Technische Änderung

2. Technische Änderung

Alte Version

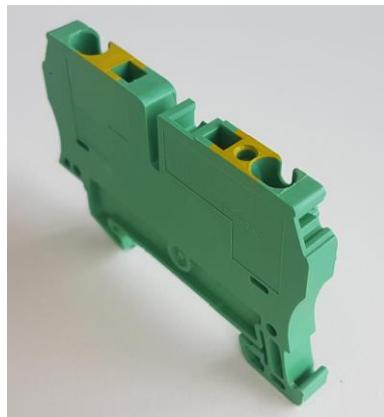
Zurzeit werden die betroffenen Produkte zunächst in grüner Farbe gespritzt und erst im Anschluss mit gelber Farbe bedruckt.

Neue Version

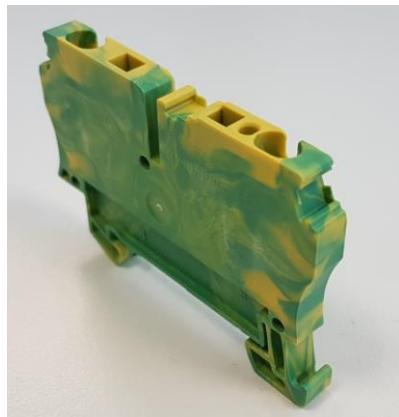
Die betroffenen Produkte werden in Zukunft direkt in grün-gelber Marmorierung gefertigt, wie auf den folgenden Bildern dargestellt.

- Vereinheitlichung der Produkte
- Bessere Erkennbarkeit der PE-Klemmen
